INSTITUTO NACIONAL DE VÍAS **PROCESO MISIONAL EJECUCIÓN DE PROYECTOS DE INFRAESTRUCTURA DE TRANSPORTE** **MANUAL DE INTERVENTORÍA OBRA PÚBLICA** **LISTA DE CHEQUEO INFORME MENSUAL DE INTERVENTORÍA**	CÓDIGO	MEPI-MN1-IN-15-FR-1
		VERSIÓN	1
		PÁGINA

Contrato de Obra No. MS-106-2022 **Contratista:** CONSORCIO VIA SALAMINA

Contrato de Interventoría No. 976-2022 **Interventoría:** CONSORCIO INTERVENTORES VIALES

INFORME MENSUAL No. 3 **MES O PERIODO:** 02 DE ENERO AL 31 DE ENERO DEL 2023

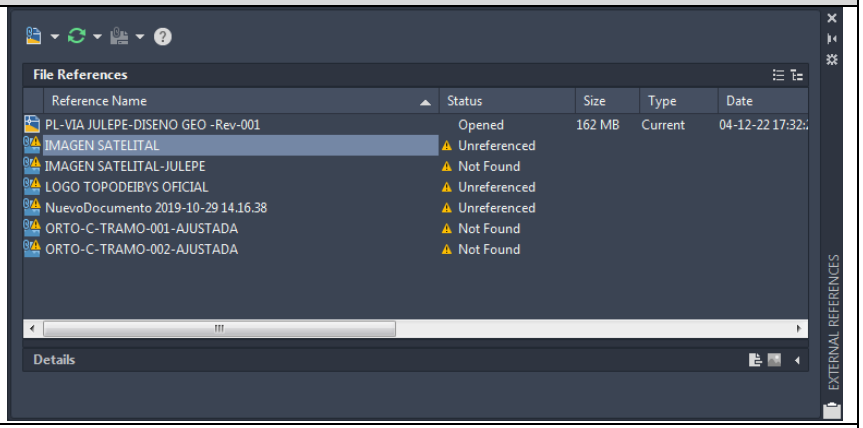
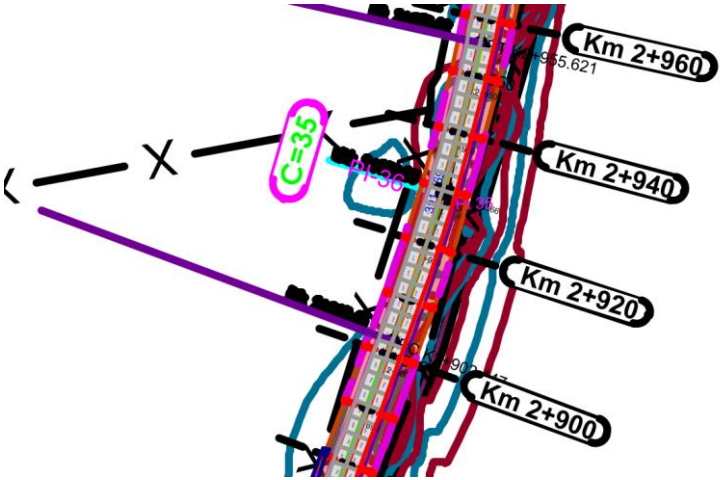
PLANOS DISEÑOS TOPO CORREGIDO	PL-TOPOGRAFIA INICIAL-VIA 04.pdf	Si	Hay sectores del plano que por el grosor de las líneas utilizadas no se visualizan adecuadamente. 
PLANOS DISEÑOS TOPO CORREGIDO	PL-TOPOGRAFIA INICIAL-VIA 05 .pdf	Si	
PLANOS DISEÑOS TOPO CORREGIDO	PL-VIA JULEPE-TOPO-Rev-001-SECC-TOPO-01.pdf	Si	
PLANOS DISEÑOS TOPO CORREGIDO	PL-VIA JULEPE-TOPO-Rev-001-SECC-TOPO-02.pdf	Si	
PLANOS DISEÑO GEO CORREGIDO	PL-VIA JULEPE-DISENO GEO -Rev-001.dwg	Si	Archivo de autocad. No es modelo digital. El plano utiliza referencias externas que no fueron aportadas dentro de la carpeta.

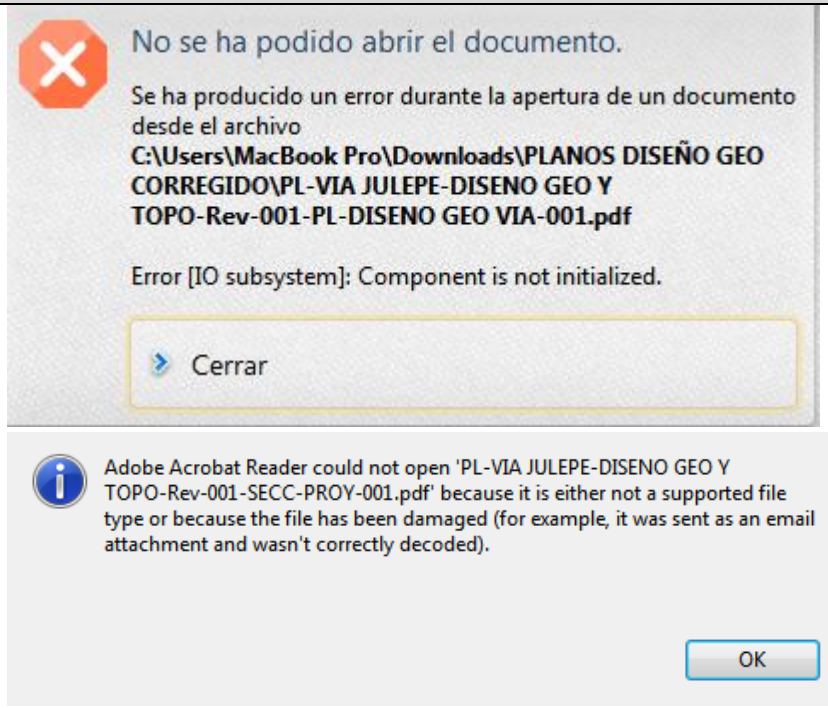
PLANOS DISEÑO GEO CORREGIDO	PL-VIA JULEPE- PLANTA-GENERAL.pdf	Si	Hay sectores del plano que por el grosor de las líneas utilizadas no se visualizan adecuadamente. 
PLANOS DISEÑO GEO CORREGIDO	PL-VIA JULEPE-DISENO GEO Y TOPO-Rev-001-PL-DISENO GEO VIA-001.pdfv PL-VIA JULEPE-DISENO GEO Y TOPO-Rev-001-PL-DISENO GEO VIA-002.pdf PL-VIA JULEPE-DISENO GEO Y TOPO-Rev-001-PL-DISENO GEO VIA-003.pdf PL-VIA JULEPE-DISENO GEO Y TOPO-Rev-001-PL-DISENO GEO VIA-004.pdf PL-VIA JULEPE-DISENO GEO Y TOPO-Rev-001-PL-DISENO GEO VIA-005.pdf	No	Todos los archivos listados presentaban la siguiente situación.

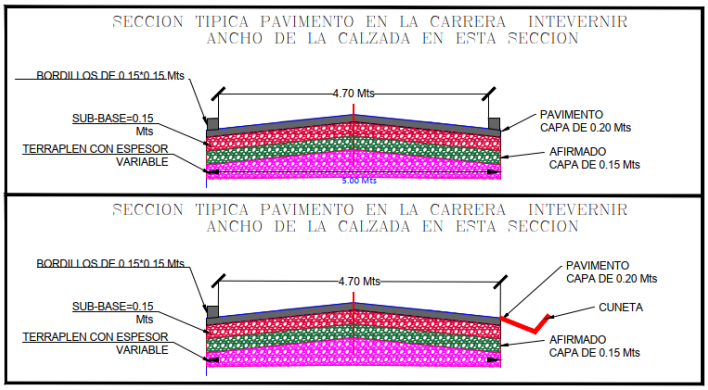
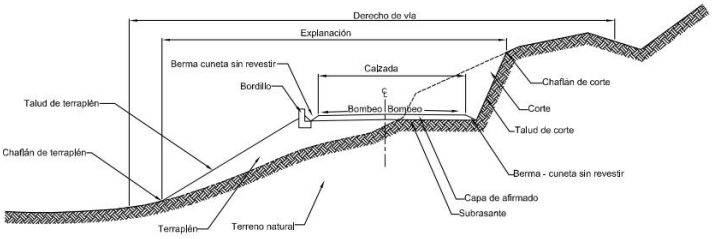
Radio de curvatura mínimo ($R_{Cmín}$) (numeral 3.1.3.4 del MDGC)	43 m	No cumple. El CONTRATISTA debe ajustar la velocidad de diseño para cumplir la norma y en consecuencia, el valor del parámetro cambia.
Rampa de peralte (numeral 3.2.1 del MDGC)	0.96% (máxima) No hay cálculo para la mínima.	No cumple. El CONTRATISTA debe ajustar la velocidad de diseño para cumplir la norma y en consecuencia, el valor del parámetro cambia.
Longitud de transición (numeral 3.2.2 del MDGC)	Sin información	El informe no señala valores relativos al parámetro mencionado. El CONTRATISTA debe presentar lo pertinente.
Ancho de calzada (numeral 5.3.1.1 del MDGC)	5.5 m	El plano PL-VIA JULEPE-PLANTA GENERAL contiene la siguiente sección típica de pavimento en la carretera a intervenir.

Aspecto o Parámetro	Criterio o valor presentado en el diseño	Observaciones
		 La imagen indica un ancho de calzada de 4.70m y, contradice la información indicada por el CONTRATISTA en el informe de 5.5m, por tanto, debe corregirse el informe de diseño geométrico. La figura 5.1c – Sección transversal típica en vías terciarias del MDGC define con claridad la dimensión correspondiente a "calzada".  No cumple. El CONTRATISTA debe ajustar la velocidad de diseño para cumplir la norma y en consecuencia, el valor del parámetro cambia y debe ajustarse. En caso contrario, el CONTRATISTA debe justificar técnicamente las consideraciones bajo las cuales estableció en su criterio el ancho fijado en los planos y asume la responsabilidad por el incumplimiento normativo.
Pendiente transversal en entretangencias horizontales (bombeo) (numeral 5.3.1.2 del MDGC)	2%	Acorde con lo indicado en la tabla 5.3 del MDGC.

Aspecto o Parámetro	Criterio o valor presentado en el diseño	Observaciones
Ancho de berma (numeral 5.3.2.1 del MDGC)	Sin información	El informe no señala valores relativos al parámetro mencionado. El CONTRATISTA debe presentar lo pertinente.
Sobreancho en las curvas (numeral 5.4 del MDGC)	El informe indica que para el proyecto no se diseñaron sobreanchos	El diseño incumple lo regulado en el MDGC y debe atender lo pertinente, para lo cual debe efectuar las verificaciones, cálculos y diseños a que haya lugar de los sobreanchos, pues el MDGC no indica que haya excepciones.
Cunetas (numeral 5.6 del MDGC)	Sin información	El informe como tampoco los planos señalan valores relativos al parámetro mencionado. El CONTRATISTA debe presentar lo pertinente tanto en el informe como en planos.

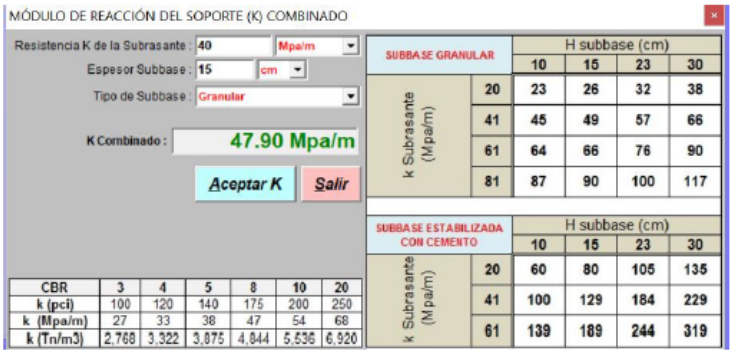
No se presenta dentro del estudio de suelos, el espesor de terraplén a instalar para alcanzar un CBR de diseño de 5%.

Imagen 4-10 Estructura propuesta alternativa

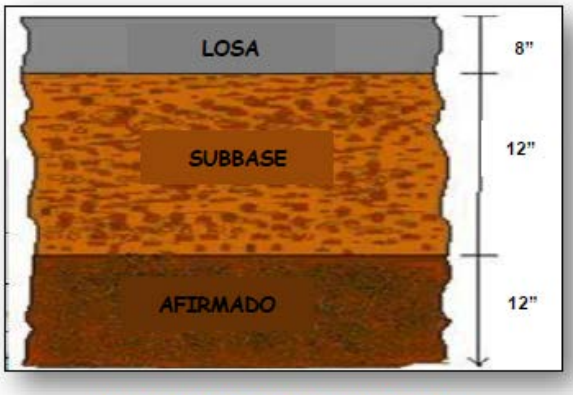
Comentario: Solo se presenta una alternativa, aunque se menciona que se diseñarán dos.

Imagen 4-10 Estructura propuesta alternativa

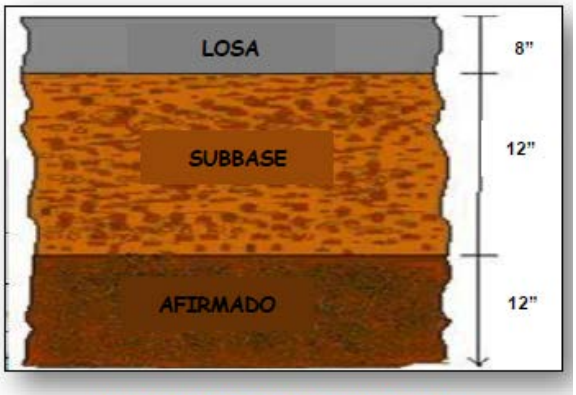
Comentario: Solo se presenta una alternativa, aunque se menciona que se diseñarán dos.

Figura 5 - 3 Estructura pavimento rígido – Metodología AASHTO, CBR 9.8%

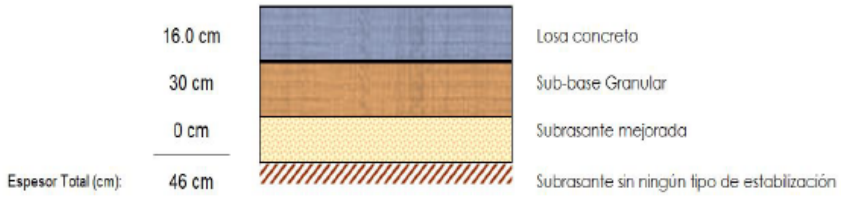
No se presentan la validación de los consumos por fatiga y erosión de la estructura propuesta.
